Formular de evaluare a condițiilor de accesibilitate a clădirilor publice

Categorii	Indicatori	Date colectate
Localitate, raion:	Edinet (Edinet)	
Adresa, strada, nr.:	-	
Instituția:	Judecătoria Edineț	
Tipul instituției:	Instanțe judecatorești	
Latitudinea:	48.172189 ,	
Longitudinea:	27.299611

Fig. V.23. – Exemplu de conformare a suprafețelor vitrate în cadrul foii de ușă și realizarea contrastului vizual

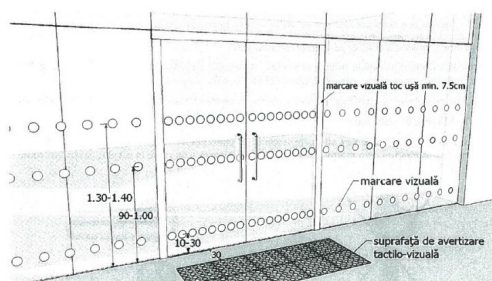
Există o singură intrare comună:	Da
La intrarea în clădire există turnichete sau bariere rotative:	Nu
Deschiderea ușii este ușoară și necesită puțin efort (chiar dacă ușa este dotată cu amortizor):	Da
Pentru persoanele cu dizabilități este rezervată o intrare separată:	Nu
Dimensiuni ușă de intrare:	Dublă: 90 cm + 85 cm Standard: lumina ușii duble trebuie să fie de minim 90 cm Ușa mică din cea dublă este blocată
Prag ușă de intrare:	Un prag cu înălțimea: 7 cm Standard: pragul trebuie să fie de maxim 2 cm
Ușile de la intrare și din interiorul clădirii sunt dotate/marcate corespunzător cu semne contrastante:	Da Standard: este o diferență de culoare contrastantă (culori închise / culori deschise) între perete și podea

Fig. V.42.a Amenajarea unei cabine WC adaptate - tip A

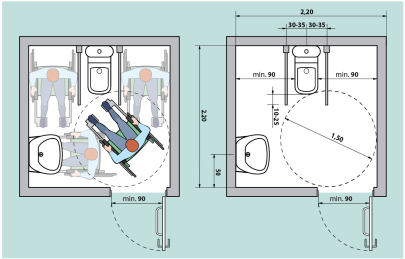
Grup sanitar în exterior:	Nu
Grup sanitar în interior:	Da . La Parter
Există indicatoare pe coridoare și pe ușă, care semnalează grupul sanitar accesibil:	Nu
Ușa de intrare WC interior, lățime:	110 cm Standard: ușa trebuie să fie de minim 90 cm
Prag ușă de intrare:	Prag cu înălțimea de: 4 cm Standard: maxim 2 cm
Dimensiuni grup sanitar:	170 cm x 170 cm Standard: minim 160 x 180 cm
Vasul WC are bare de suport:	Da, 1, la înălțimea de: 65 cm Standard: 70 cm și minim o bară trebuie să fie rabatabilă
Mecanismul de scurgere a apei este:	Integrat în vasul WC
Lavoar/chiuveță:	Da
Este spațiu liber sub lavoar:	Nu
Este uscător de mâini:	Nu
Înterupătoarele sunt poziționate la o înălțime de 80 până la 110 cm de la podea:	Nu
Toaleta este echipată cu sistem/buton de alarmă:	Nu
În toaletă sau cabine există cuier pentru haine:	Nu

Categorii	Indicatori	Date colectate
	Culori contrastante:	Nu Standard: este o diferență de culoare contrastantă (culori închise / culori deschise) între perete și podea
	Colacul de WC este de o culoare contrastantă cu vasul de WC:	Nu
	Iluminare bună (lumină de zi și lumină artificială) în WC:	Da
